PREGÃO ELETRÔNICO 007/2018
Processo Administrativo nº 97902/2017

ESCLARECIMENTOS SOBRE O EDITAL

Tabela 1

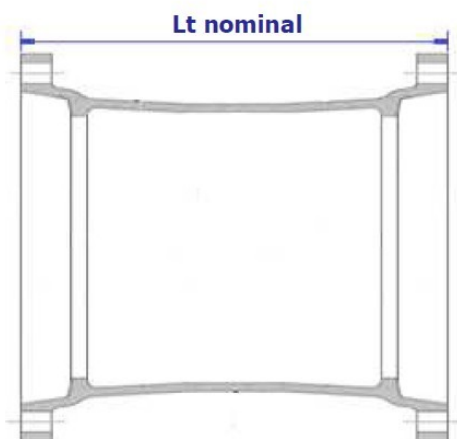
Dúvida: Fornecimento de luva de correr em ferro fundido, com junta mecânica, diâmetro 400, 500, 600, 900 com L= 500mm.

De acordo com o descritivo acima, observamos que a dimensão “L = 500 mm” informada, para os diâmetros 400, 500, 600 e 900, não especifica a qual região da Luva de Correr com Junta Mecânica faz referência. Considerando as dimensões especificadas na norma ABNT NBR 7677:1982 - Junta mecânica para conexões de ferro fundido dúctil não faz referência à dimensão “P” das bolsas e ABNT NBR 7675:2005 – Tubos e conexões de ferro fundido dúctil e acessórios para sistemas de adução e distribuição de água, página 34 – Tabela 22 – figura 10, define o “Lu” para luvas com bolsas, onde verificamos que as dimensões de nossos produtos atendem ao especificado conforme demonstrado na tabela e figura abaixo. Entendemos que o nosso produto atende as normas em vigor e é adequado para edital Nº. 007/2018 dos Itens 101001 ao 101004. Está correto o nosso entendimento?

Resposta: Em resposta ao seu questionamento o Eng. Marcelo Batista Santos esclarece que:"O comprimento da luva é detalhado no item 4.1, página 2/5 das instruções.
